変 更 前	変 更 後	変 更 理 由												
<p>2.50 ALPS 処理水希釈放出設備及び関連施設</p> <p>(中略)</p> <p>2.50.2 基本仕様</p> <p>(中略)</p> <p>2.50.2.2 放水設備の主要仕様</p> <p>(中略)</p> <p>(2) 放水トンネル</p> <table border="0" style="width: 100%;"> <tr> <td style="width: 15%;">基 数</td> <td>1 式</td> </tr> <tr> <td>主要寸法</td> <td><u>延長 1,034m</u> 内径 2,590mm</td> </tr> <tr> <td>構 造</td> <td>鉄筋コンクリート造 (コンクリート：42N/mm<sup>2</sup>，鉄筋：SD345)</td> </tr> </table> <p>(以下省略)</p>	基 数	1 式	主要寸法	<u>延長 1,034m</u> 内径 2,590mm	構 造	鉄筋コンクリート造 (コンクリート：42N/mm <sup>2</sup> ，鉄筋：SD345)	<p>2.50 ALPS 処理水希釈放出設備及び関連施設</p> <p>(中略)</p> <p>2.50.2 基本仕様</p> <p>(中略)</p> <p>2.50.2.2 放水設備の主要仕様</p> <p>(中略)</p> <p>(2) 放水トンネル</p> <table border="0" style="width: 100%;"> <tr> <td style="width: 15%;">基 数</td> <td>1 式</td> </tr> <tr> <td>主要寸法</td> <td><u>延長 1,031m</u> 内径 2,590mm</td> </tr> <tr> <td>構 造</td> <td>鉄筋コンクリート造 (コンクリート：42N/mm<sup>2</sup>，鉄筋：SD345) <u>鉄鋼コンクリート造</u> (コンクリート：42N/mm<sup>2</sup>，鉄鋼：SM490A)</td> </tr> </table> <p>(以下省略)</p>	基 数	1 式	主要寸法	<u>延長 1,031m</u> 内径 2,590mm	構 造	鉄筋コンクリート造 (コンクリート：42N/mm <sup>2</sup> ，鉄筋：SD345) <u>鉄鋼コンクリート造</u> (コンクリート：42N/mm <sup>2</sup> ，鉄鋼：SM490A)	<p>外洋上での放水ロケーション設置工事の設置状況を踏まえたトンネル延長の確定 放水トンネル工事の施工方法確定を踏まえた仕様の追加</p>

福島第一原子力発電

図 6-2-4 放水位置の違いによる年間平均濃度分布図の比較 (断面図)

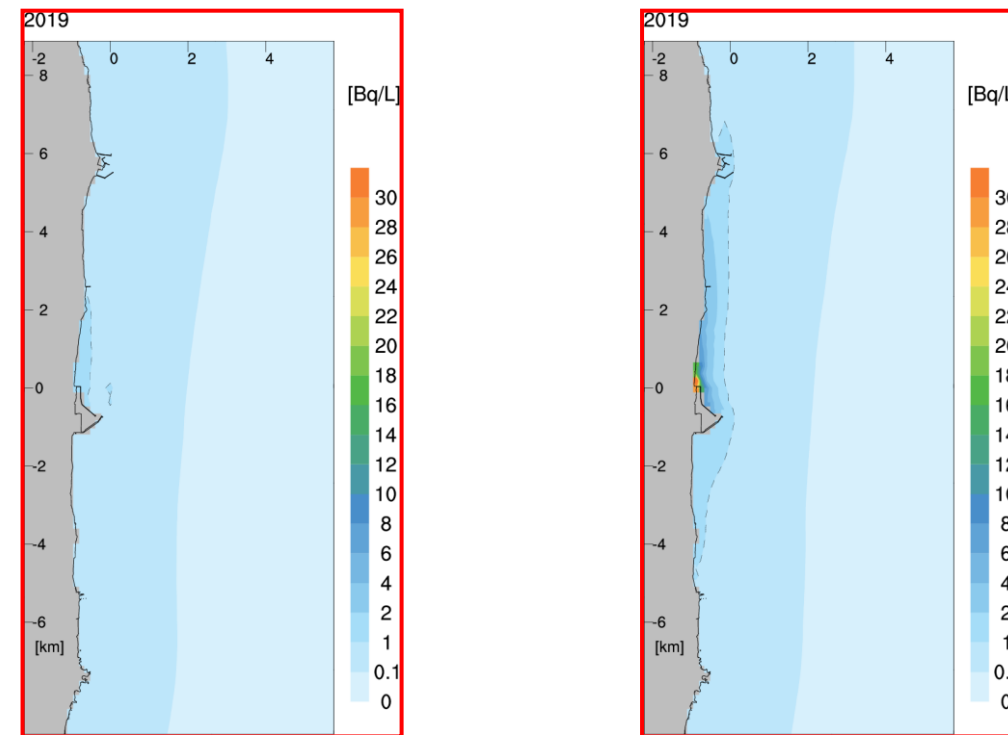
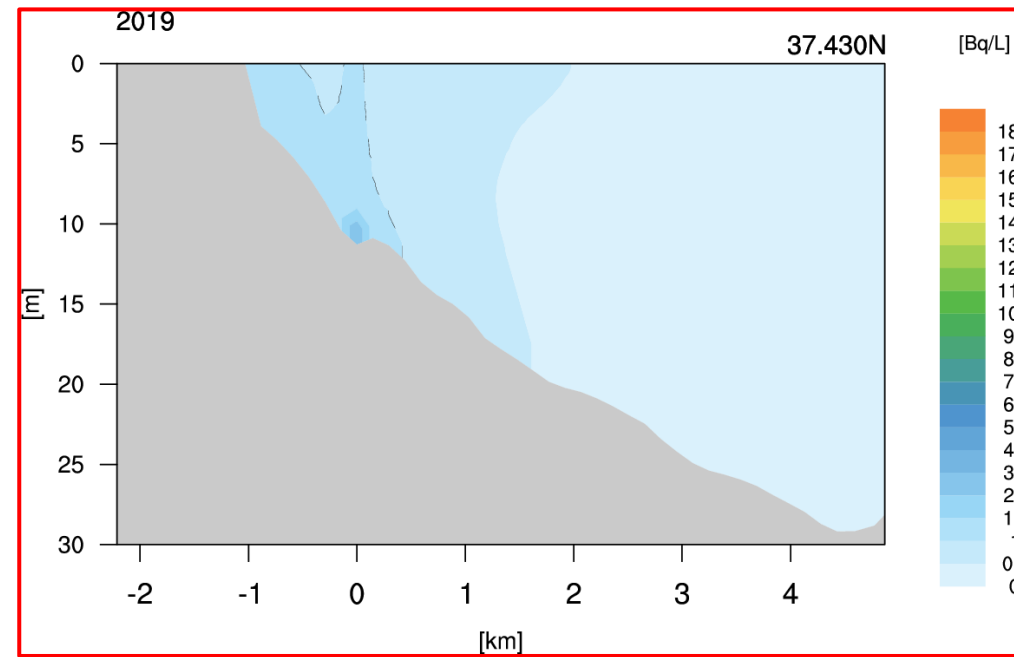
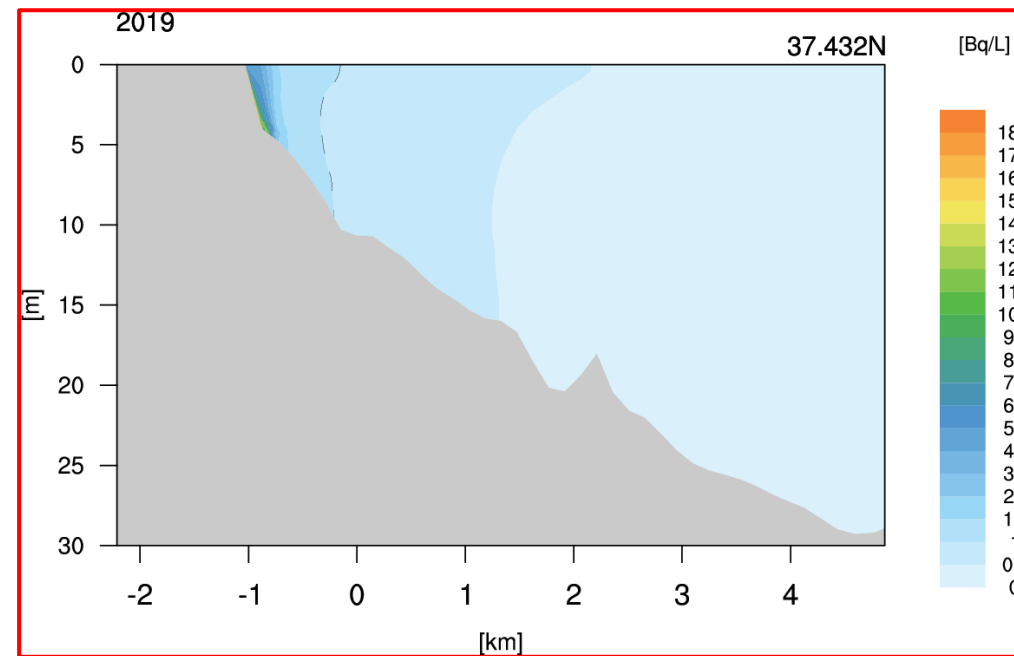
記載の充実

図 II-5 ALPS 処理水の分析結果における主要 7 核種の濃度分布 (2021 年 3 月末現在)  
 ※主要 7 核種告示濃度比総和 0.59 未満の分析結果 (80 基分) をプロット (二次処理試験水は除く)  
 ※縦軸はタンクの数を示す (不検出の場合には検出下限値で計数)  
 ※不検出の場合には検出下限値を使用して作成したため、一部の実測最大値は検出下限値である  
 ※本図は測定時点の濃度でとりまとめたものであり、半減期補正はしていない

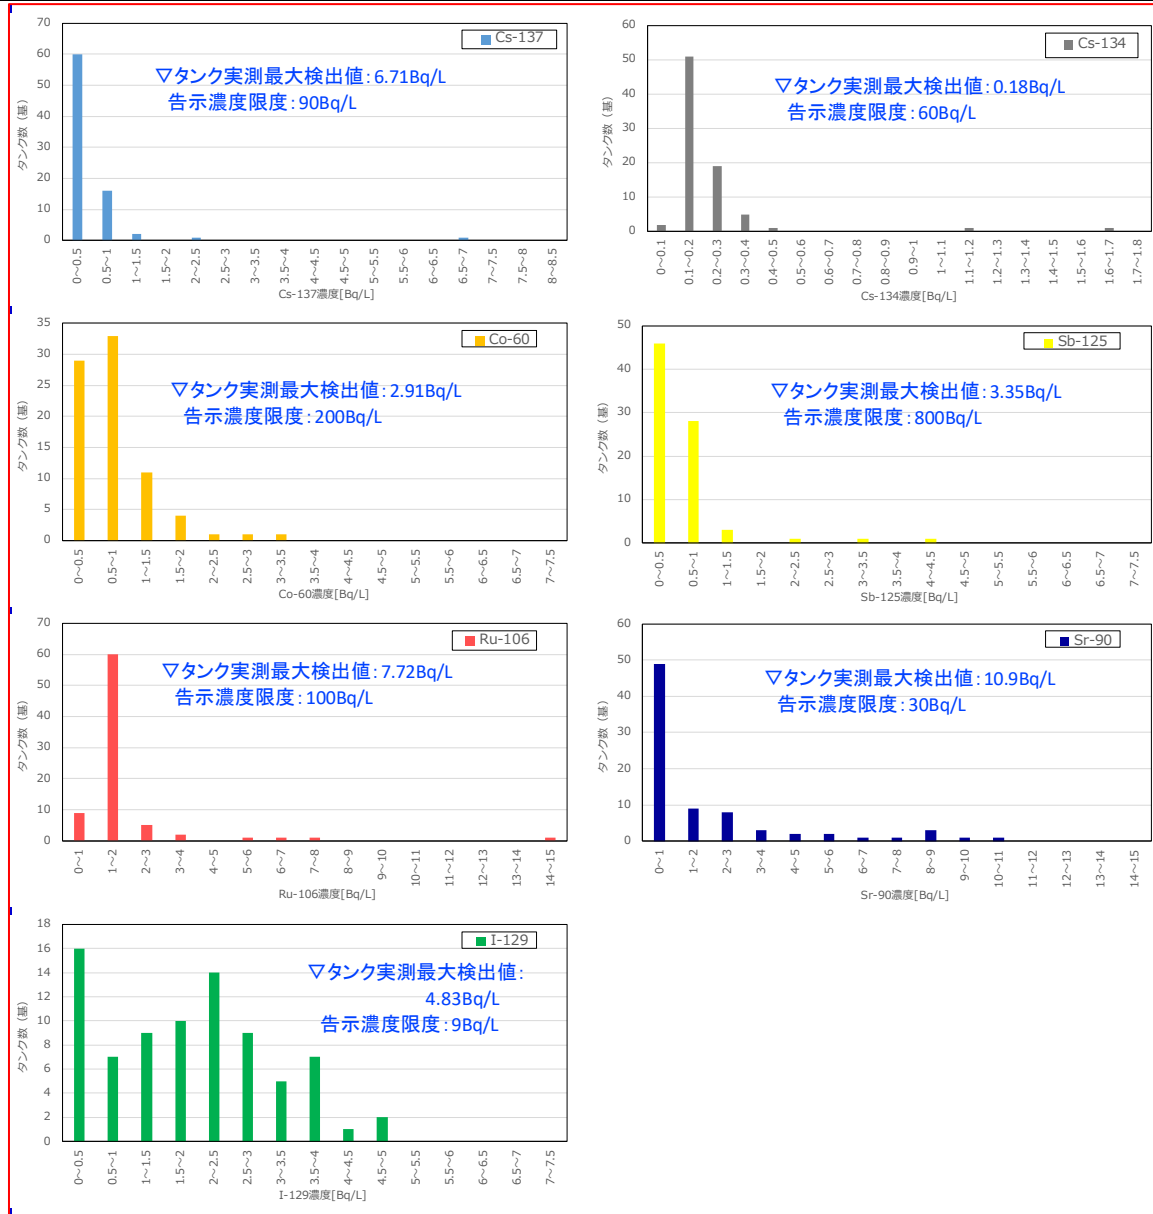
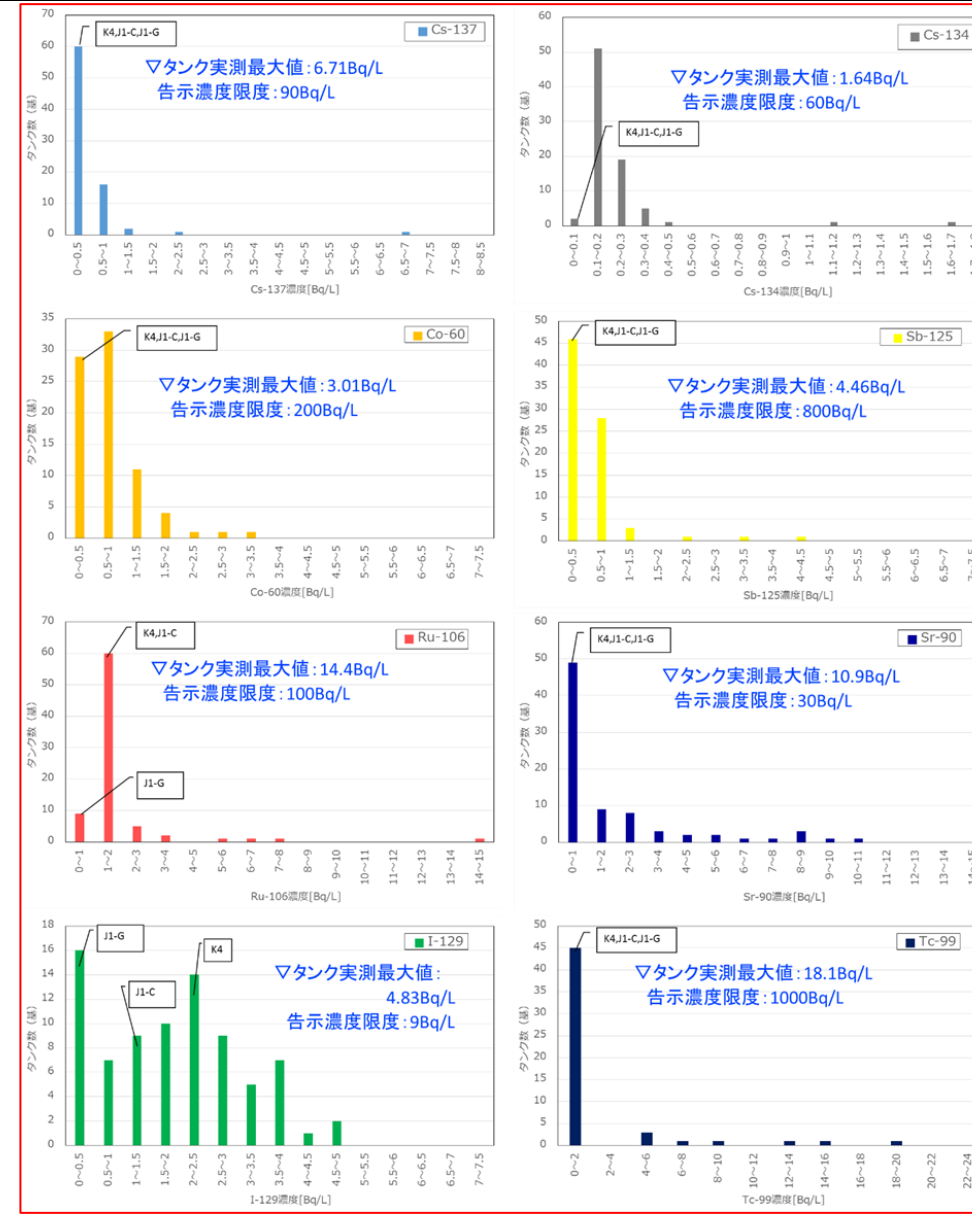
変更前	変更後	変更理由
<p>II-5. 貯蔵されている ALPS 処理水等の放射性物質に関する分析</p> <p>(中略)</p> <p>すなわち、移送先のタンク群 (水の受け入れ時に 8~10 基タンクを連結したもの) が満水になった時に、当該タンク群での ALPS からの水受け入れ中に ALPS 出口 (測定箇所⑦) で採取した試料 (水) の測定結果から、下記の式を用いてトリチウムを除く <b>63</b> 核種の告示濃度比が 1 未満と推定できるものを ALPS 処理水と、それ以外のものを処理途上水と判定している。</p> $C_{All} = C_{M7} + C_{C-14} + C_{55} < 1$ <p>ここで、</p> <ul style="list-style-type: none"> <li><math>C_{All}</math>: トリチウムを除く <b>63</b> 核種の告示濃度比総和</li> <li><math>C_{M7}</math>: 主要 7 核種の測定結果から求められる告示濃度比総和</li> <li><math>C_{C-14}</math>: C-14 の告示濃度比 (保守的にこれまでに測定された最大濃度 (215Bq/L) から求められる告示濃度比 0.11 に設定)</li> <li><math>C_{55}</math>: <b>62</b> 核種のうち主要 7 核種に含まれない <b>55</b> 核種に関する告示濃度比総和の推定値 (これまでの測定実績に基づく推定値、0.3 と設定)</li> </ul> <p>(中略)</p>	<p>II-5. 貯蔵されている ALPS 処理水等の放射性物質に関する分析</p> <p>(中略)</p> <p>すなわち、移送先のタンク群 (水の受け入れ時に 8~10 基タンクを連結したもの) が満水になった時に、当該タンク群での ALPS からの水受け入れ中に ALPS 出口 (測定箇所⑦) で採取した試料 (水) の測定結果から、下記の式を用いてトリチウムを除く核種の告示濃度比が 1 未満と推定できるものを ALPS 処理水と、それ以外のものを処理途上水と判定している。</p> $C_{All} = C_{M7} + C_{C-14} + C_o < 1$ <p>ここで、</p> <ul style="list-style-type: none"> <li><math>C_{All}</math>: トリチウムを除く核種の告示濃度比総和</li> <li><math>C_{M7}</math>: 主要 7 核種の測定結果から求められる告示濃度比総和</li> <li><math>C_{C-14}</math>: C-14 の告示濃度比 (保守的にこれまでに測定された最大濃度 (215Bq/L) から求められる告示濃度比 0.11 に設定)</li> <li><math>C_o</math>: <u>トリチウムを除く</u>核種のうち主要 7 核種に含まれない核種に関する告示濃度比総和の推定値 (これまでの測定実績に基づく推定値、0.3 と設定)</li> </ul> <p>(中略)</p>	<p>測定・評価対象核種の選定に伴う記載の適正化</p>
